КОЛЕСНЫЕ ПАРЫ ДЛЯ ВАГОНОВ МЕТРОПОЛИТЕНА

Изменение № 1 ГОСТ Р 51255—99 Колесные пары для вагонов метрополитена. Общие требования безопасности

Принято и введено в действие Постановлением Госстандарта России от 21.03.2001 № 124-ст

Пункт 4.3 дополнить рисунками — 1, 2 (после последнего абзаца):

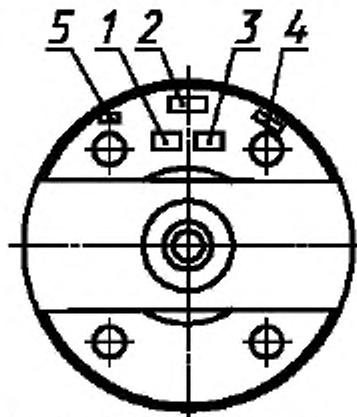
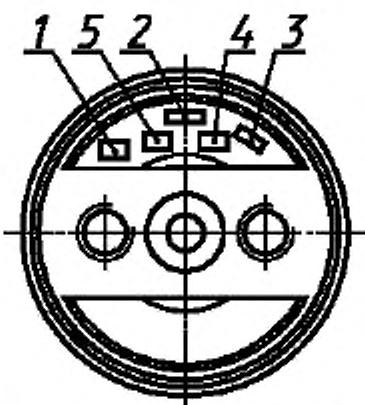
1 — знак формирования; 2 — дата формирования; 3 — условный номер предприятия, сформировавшего колесную пару; 4 — приемочное клеймо заказчика; 5 — клеймо ОТК

Рисунок 1 — для колесной пары с диаметром шейки 110 мм

Рисунок 2 — для колесной пары с диаметром шейки 130 мм

Рисунок А.9

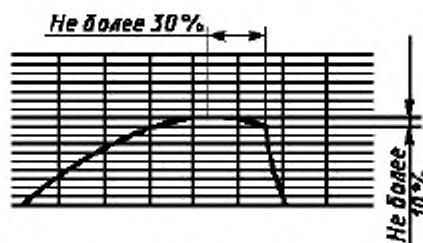
«ж) падение усилий не более 10 % максимального усилия при запрессовке зубчатого колеса на длине не более 30 % длины диаграммы (рисунок А.9);

Рисунок А.10

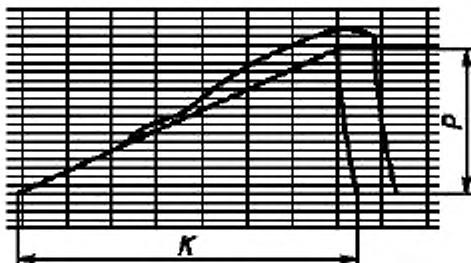
3) вогнутость кривой диаграммы при запрессовке колес, колесных центров с нормальной ступицей или зубчатых колес при условии, если вся кривая располагается выше прямой, соединяющей начальную точку диаграммы с точкой, расположенной на расстоянии, равном минимально допустимой длине диаграммы K и отсекающей на диаграмме значение запрессовочного усилия P , не менее минимально допустимого (рисунки А.10, А.11);

Рисунок А.12

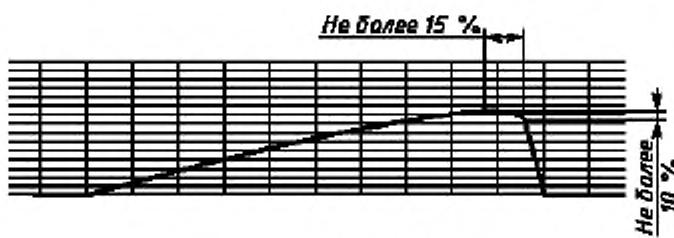
и) падение усилия не более 10 % от максимального усилия при запрессовке втулки на длине не более 15 % длины диаграммы (рисунок А.12)».

Пункт 4.3 дополнить рисунками — 1, 2 (после последнего абзаца):

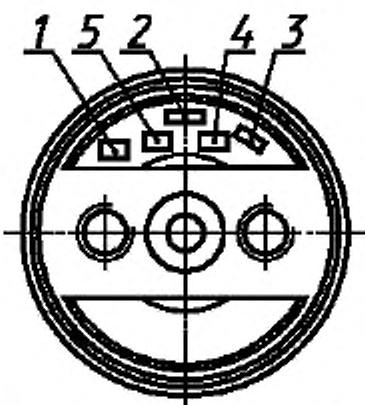
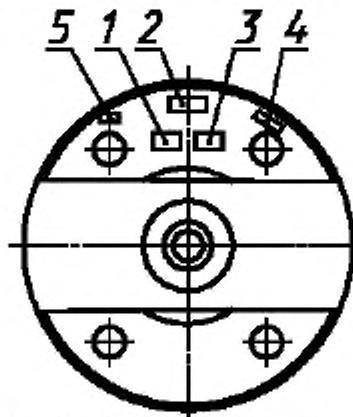
1 — знак формирования; 2 — дата формирования; 3 — условный номер предприятия, сформировавшего колесную пару; 4 — приемочное клеймо заказчика; 5 — клеймо ОТК

Рисунок 1 — для колесной пары с диаметром шейки 110 мм

Рисунок 2 — для колесной пары с диаметром шейки 130 мм

Рисунок А.10

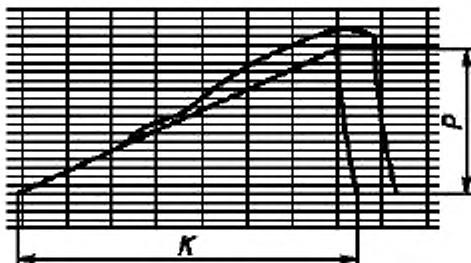
3) вогнутость кривой диаграммы при запрессовке колес, колесных центров с нормальной ступицей или зубчатых колес при условии, если вся кривая располагается выше прямой, соединяющей начальную точку диаграммы с точкой, расположенной на расстоянии, равном минимально допустимой длине диаграммы K и отсекающей на диаграмме значение запрессовочного усилия P , не менее минимально допустимого (рисунки А.10, А.11);

Рисунок А.12

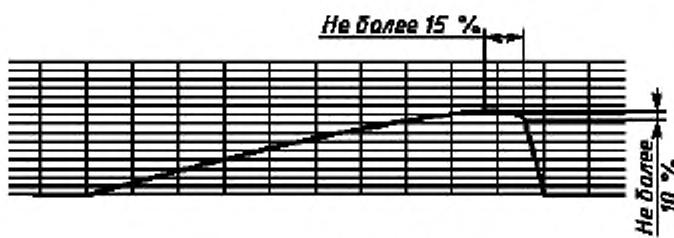
и) падение усилия не более 10 % от максимального усилия при запрессовке втулки на длине не более 15 % длины диаграммы (рисунок А.12)».
